3.1 L'étude géotechnique Modification de la guérite et réaménagement du stationnement de l'accueil du parc national de la Mauricie à Saint-Mathieu-du-Parc, QC datée du 4 juillet 2016 est jointe au présent addenda.

ÉCLAIRAGE ROUTIER ET DES AIRES D'ENTRÉE DU PARC NATIONAL DE LA MAURICIE

ADDENDA #2

## PANNEAU EXTÉRIEUR DE CONTRÔLE D'ÉCLAIRAGE/ EXTERIOR LIGHTING CONTROL PANEL

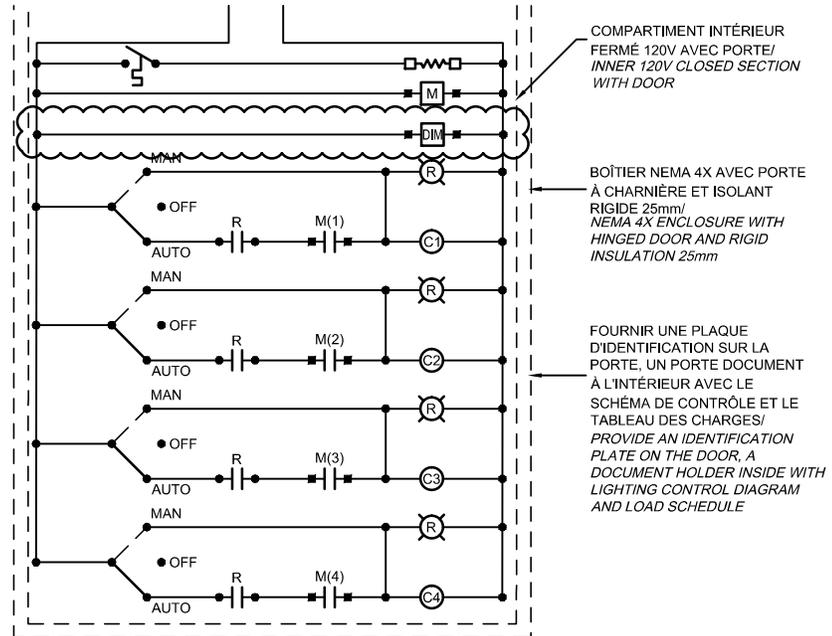
4.2 Plan d'éclairage n° 23 de 27 - Détails

.1 Le croquis n° CE01 modifiant le plan est joint au présent addenda.

FOURNIR UN DESSIN D'ATELIER DU PANNEAU/ PROVIDE SHOP DRAWING FOR THE PANEL
